Projekt-Nr.: 0662211

| <i>Unser Treffen / Gespräch vom</i> | <i>Ihre Zeichen</i> | <i>Unsere Zeichen</i> | <i>Datum</i>  | <i>Datei</i>                                    |
|-------------------------------------|---------------------|-----------------------|---------------|---|
|                                     |                     | s.s.                  | 21. Jul. 2021 | HYST0662211_Mehrfamilienhäuser-Harrenhorst.docx |

## **Bauvorhaben: 6 Mehrfamilienhäuser, Harrenhorst 4 in Bad Nenndorf hier: Stellungnahme Heilquellenschutz**

Abb. 1: Lageplan (nh\_planung, 2021)

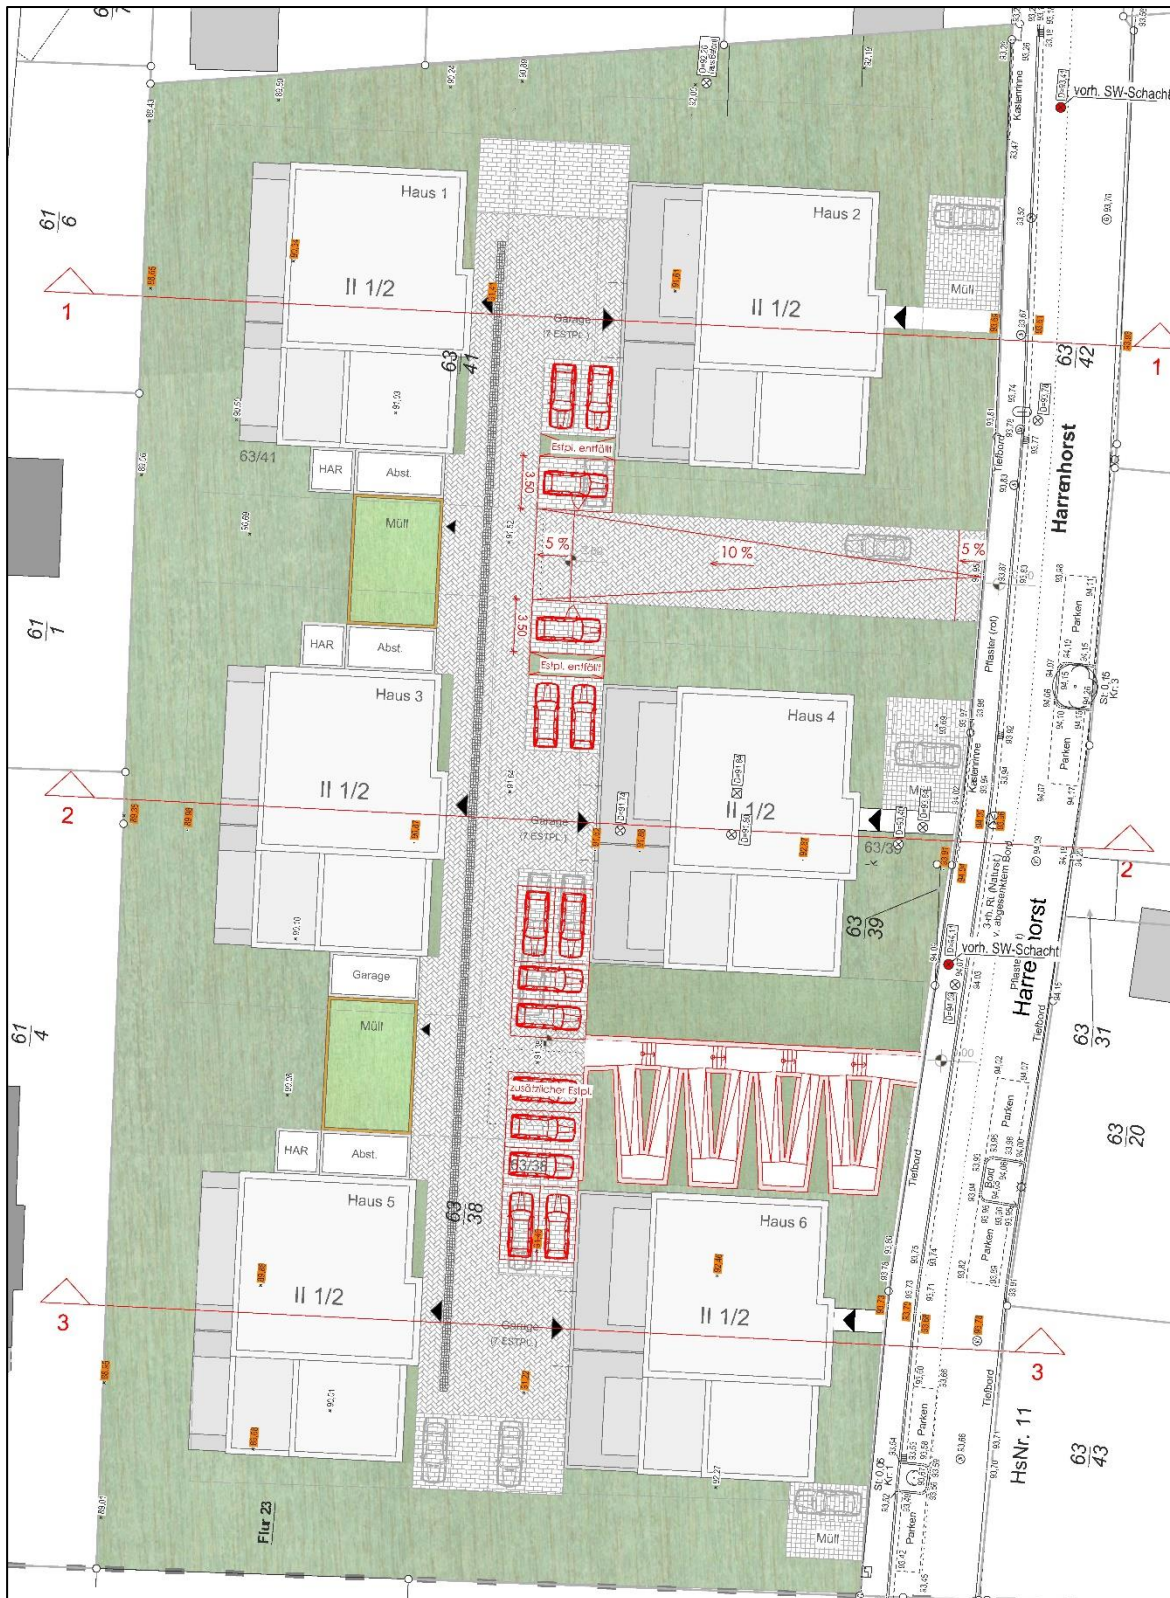
Für die Umsetzung des Vorhabens sind bei der östlichen Häuserzeile Abgrabungen und bei der westlichen Häuserzeile Aufschüttungen notwendig. Die tiefste geplante Einbindetiefe wird mit 2,3 m unter derzeitigem Gelände bei Haus 6 erreicht (derzeitige GOK 93,34 mNN, OK Fertigfußboden 91,05 mNN). Die Einbindung in den bindigen Untergrund kann laut Gründungsgutachten zu drückendem Wasser führen, so dass der Übergang zu den Wänden wasserdicht ausgebildet werden soll bzw. im Gründungsgutachten die Anlage einer Flächen- und Ringdrainage empfohlen wird.

Für die Entwässerung des Regenwassers ist der Bau eines unterirdischen Blockspeichers vorgesehen (4,80 m x 40,80 m). Dieser soll nach den vorliegenden Plänen max. 2,7 m tief in den Untergrund einbinden (derzeitige GOK 91,55 – 91,75 mNN, Sohle 89,10 mNN). Der zugehörige Drosselschacht sowie das Pumpwerk werden rund 2,6 m tief in den Untergrund einbinden (derzeitige GOK 91,62 mNN, Sohle 89,05 / 89,00 mNN). Das Pumpwerk der Schmutzwasserentwässerung wird rund 2,3 m in den Untergrund einbinden (derzeitige GOK 91,62 mNN, Sohle 89,32 mNN).

Die insgesamt 28 Stellplätze sollen nach den Planunterlagen nicht wasserdicht ausgeführt werden (Betonpflaster). Es ist geplant das anfallende Niederschlagswasser über das unterirdische Regenrückhaltebecken zu sammeln und abzuführen. Eine negative Beeinträchtigung des Grundwassers und damit des Heilquellensystems von Bad Nenndorf bzw. den Esplanadequellen kann durch die geplante Vorgehensweise nicht prinzipiell ausgeschlossen werden. Die Gefährdung geht dabei v.a. von einem potenziellen Eintrag wassergefährdender Stoffe über Klüfte in das „Mineralwasserstockwerk“ aus. Wir empfehlen daher eine wasserdichte Ausführung der Stellplätze. Das dort anfallende Wasser ist mittels dauerhaft dichten Rohrleitungen aus dem engeren Schutzbezirk herauszuleiten.
